Bebauungsplan "Rotbäumlesfeld" Nr. 048/01_03

**Vereinfachte Änderung des Bebauungsplanes "Rotbäumlesfeld"
Nr. 048/01 - Aufstellung, Entwurf und förmliche Beteiligung**

Beantwortung der aufgeworfenen Fragen

Bauausschuss 06.07.2023

Luftbild 2021

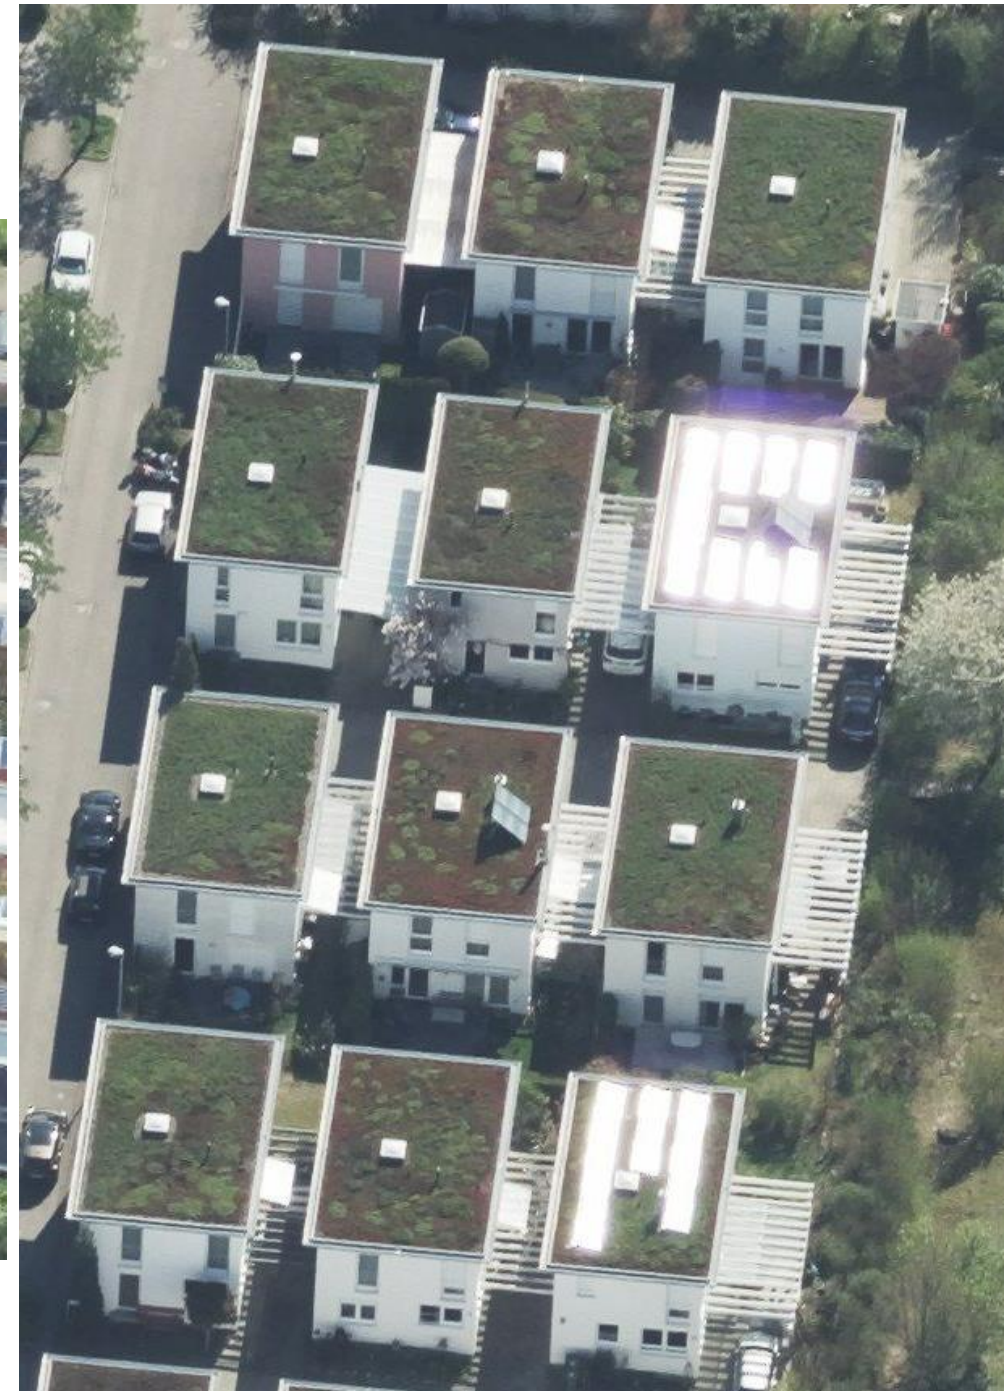
Frage 1, 2 und 3

- Welche Änderungen wurden an den Gebäuden nach Fertigstellung vorgenommen?
- Gibt es Anbauten, wie Balkone oder Vordächer? In welchem Umfang wurden diese vorgenommen, was ist weiterhin möglich?
- In welchem Umfang wurde eine verschlossene Dachkonstruktion der Carports erstellt

Die angesprochenen Änderungen/Erweiterungen sind im Wesentlichen verfahrensfrei. Damit gibt es auch keine Dokumentation darüber.

Ein Luftbild vermittelt einen tatsächlichen Überblick

Vorschlag zur Aufstockung eines Hauses mit einem Nichtvollgeschoss

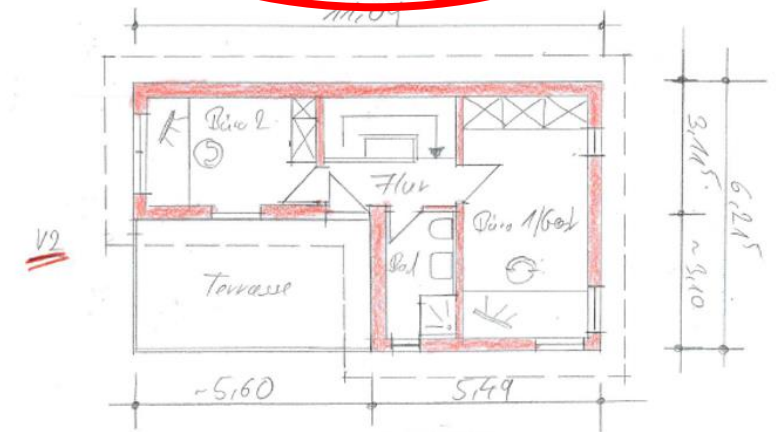
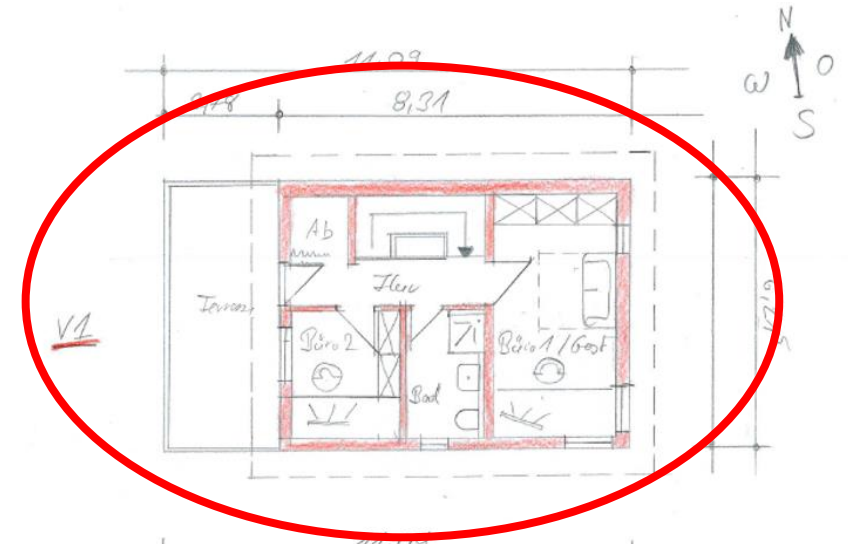
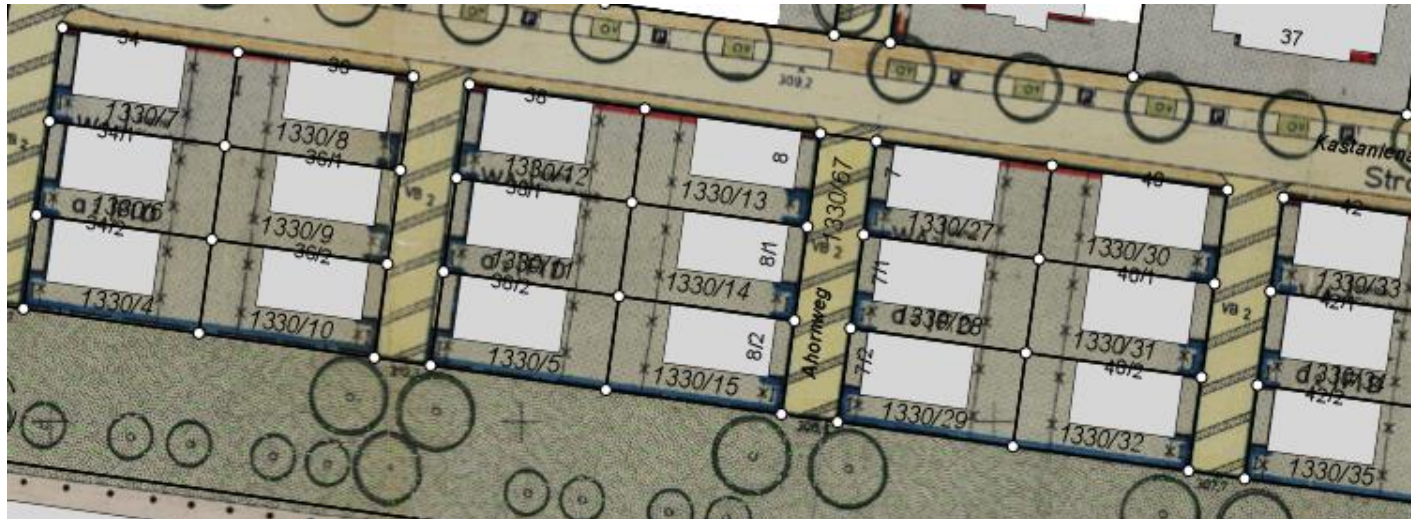
Frage 5

- Nochmals Bestätigung, dass im Augenblick die Abstandsflächenregelung im Falle einer Aufstockung entsprechend den Festsetzungen des Bebauungsplans eingehalten werden

Eine Aufstockung mit einem Nichtvollgeschoß fügt sich verstoßfrei in die Festsetzungen des Bebauungsplanes ein

$$11,09 \times 6,215 = 68,92 \text{ qm} = 100\%$$
$$V1 = 8,31 \times 6,215 = 51,65 \text{ qm} = \sim 75\%$$
$$V2 = 68,92 \text{ qm} - (5,6 \times 6,215) = 51,56 = \sim 75\%$$

Isometrie

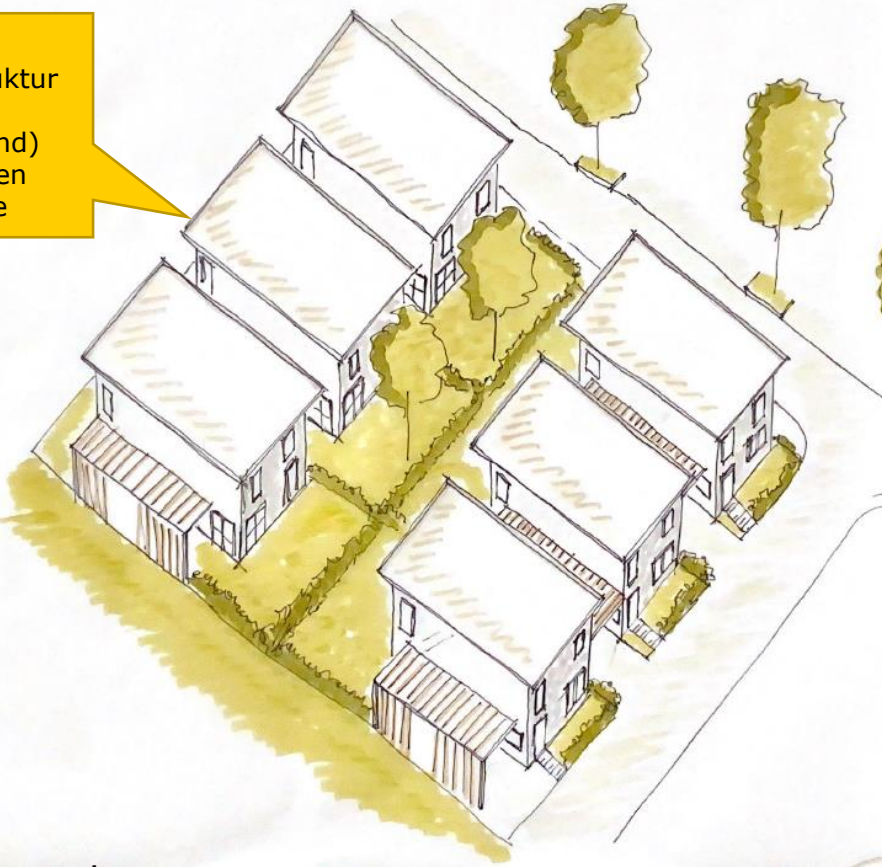
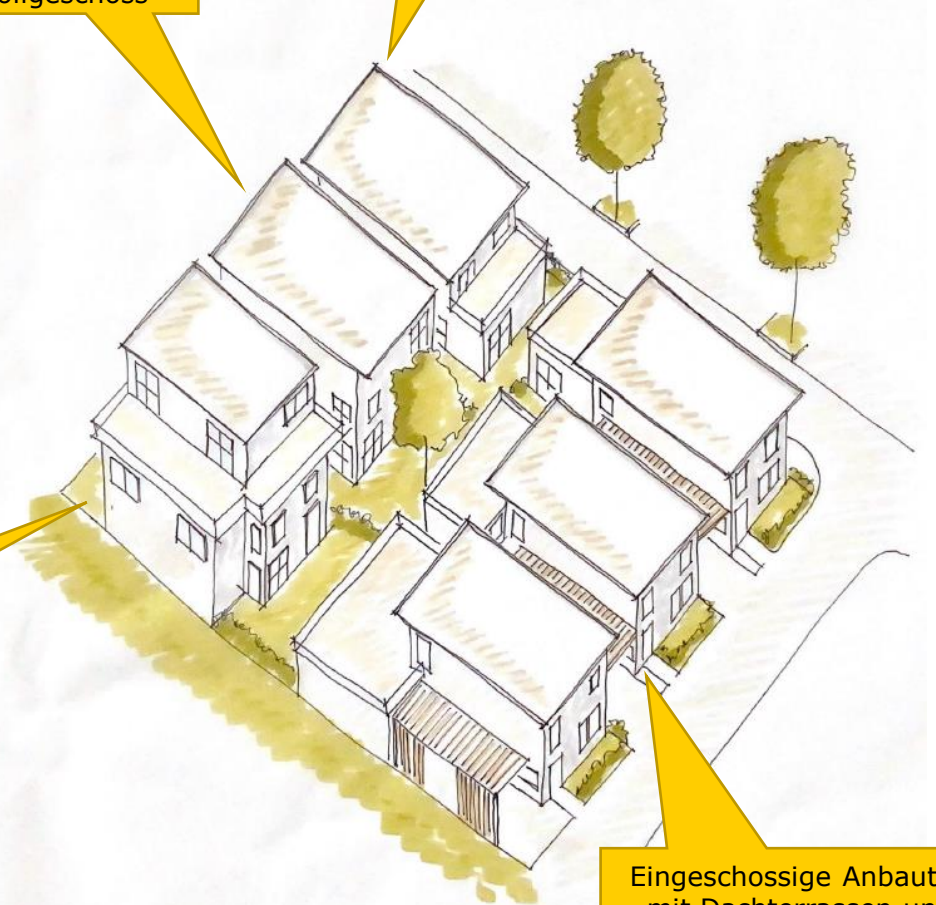
Frage 8

- Warum kommt eine Abstufung innerhalb des Gebietes nicht in Frage?

Kompakte
Bebauungsstruktur
mit einer
(weitestgehend)
freigehaltenen
Gartenzone

Erhöhung des
Baukörpers mit
einem nicht
Vollgeschoss

Eingeschossiger
Anbau mit
Dachterrasse

Überbauung
Carport und
Aufstockung mit
einem
Dachgeschoss

„Wildwuchs“ – möglicher Zustand
ohne Planrechtsänderung

Eingeschossige Anbauten
mit Dachterrassen und
unterschiedlichen
Grundstücksausnutzungen
bis zur einer GRZ von 0,7

Ostfassade

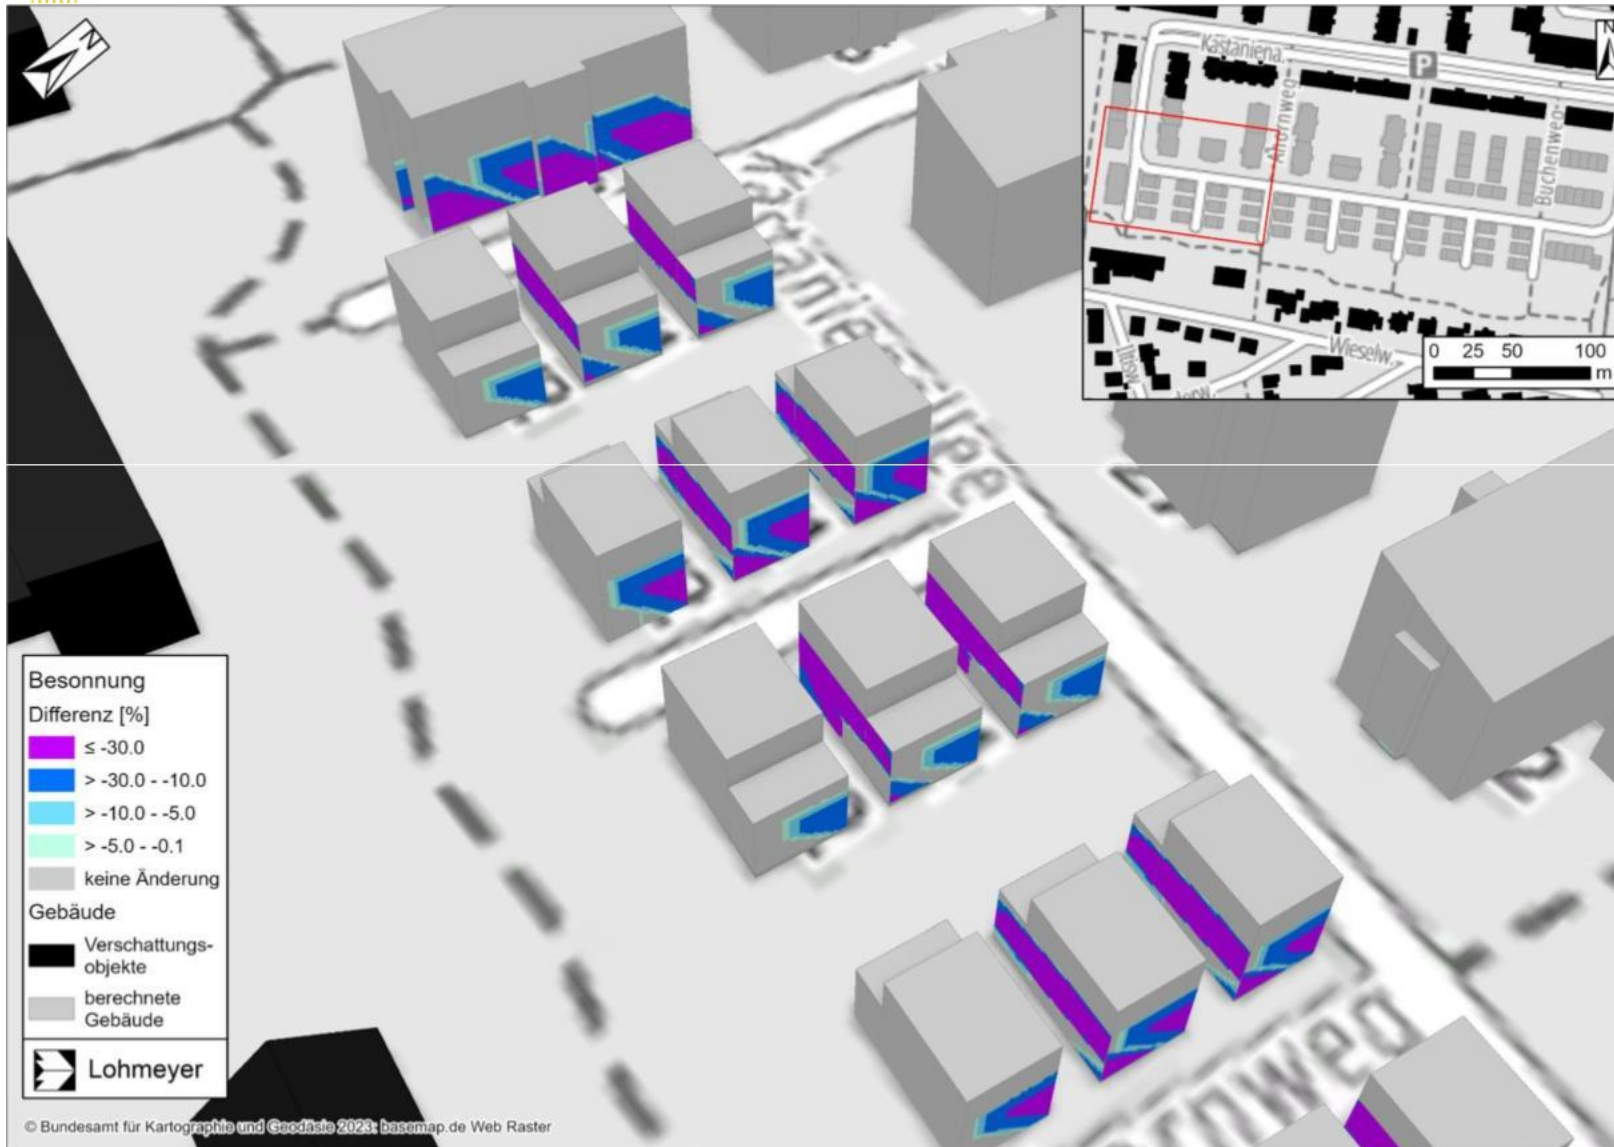
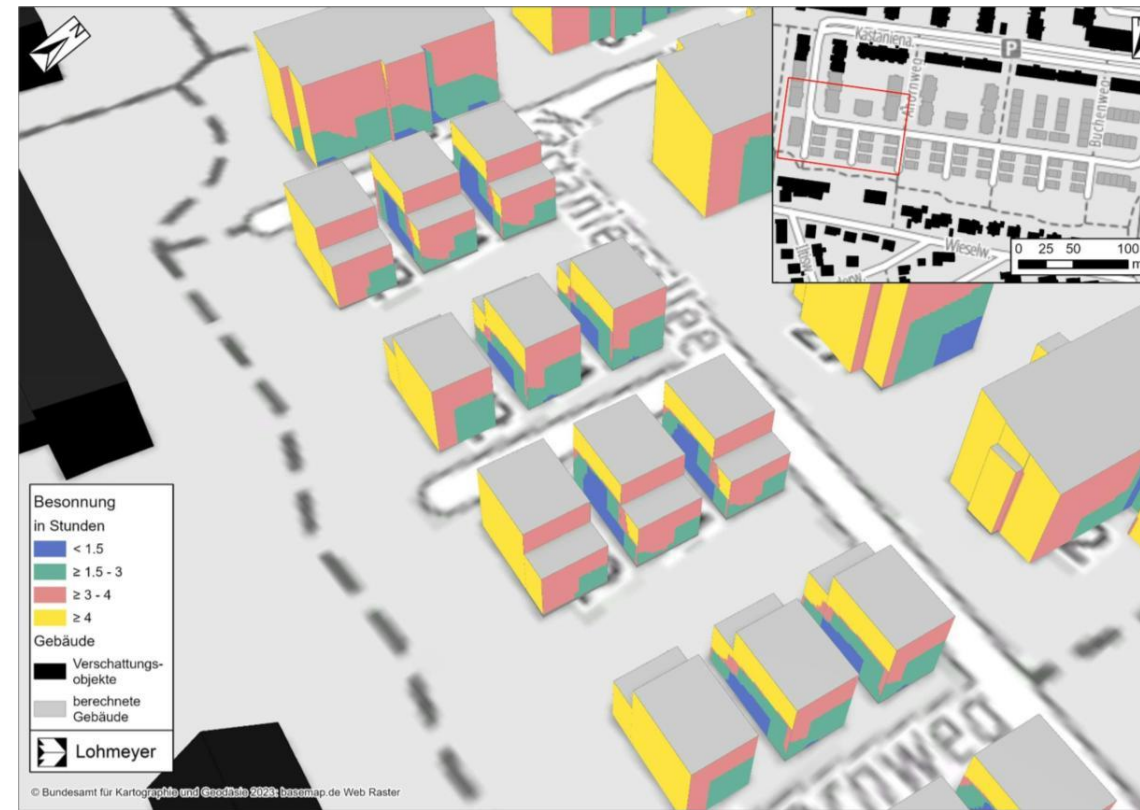
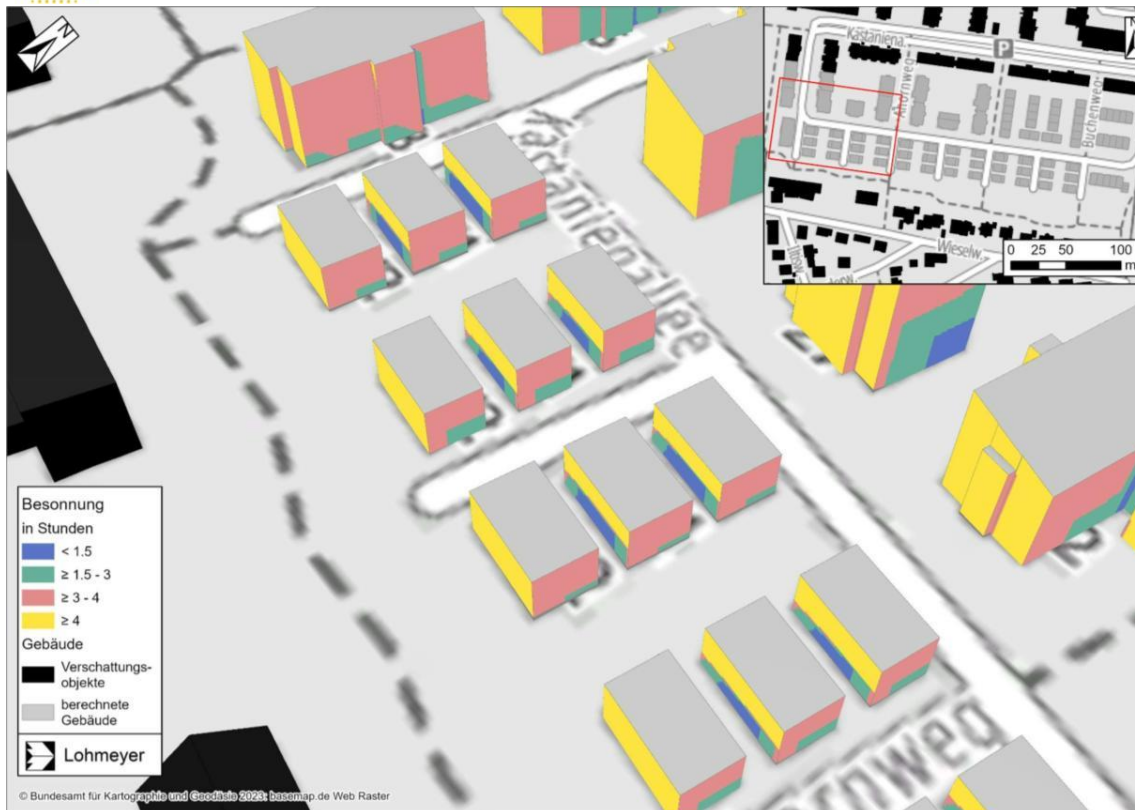
- Erläuterung des Besonnungsgutachtens bezüglich des Grundrisses.

An den **Ostfassaden** der Leanhäuser zu den Gärten hin liegt eine planungsbedingte Reduktion von überwiegend bis zu 30 % in Teilbereichen dieser Fassaden vor. An den Ostfassaden zur Straße hin fällt die Reduktion der Besonnungsdauer stärker aus und liegt teilweise bei mehr als 30 %

Im **Istzustand** weisen die Fassaden **im OG** eine Besonnungsdauer von mehr als 4 h auf, welche damit nach DIN EN 17037 von hoher Qualität zu bewerten ist

Im **Planfall** liegt mit einer Besonnungsdauer von 1.5 h bis 3 h eine niedrige Besonnungsqualität in Teilbereichen dieser Fassaden vor. In der ersten und dritten Reihe wird die Mindestbesonnungsdauer von 1.5 h in Teilbereichen unterschritten. Die Südfassaden der Staffelgeschosse weisen eine hohe Besonnungsqualität von mehr als 4 h auf
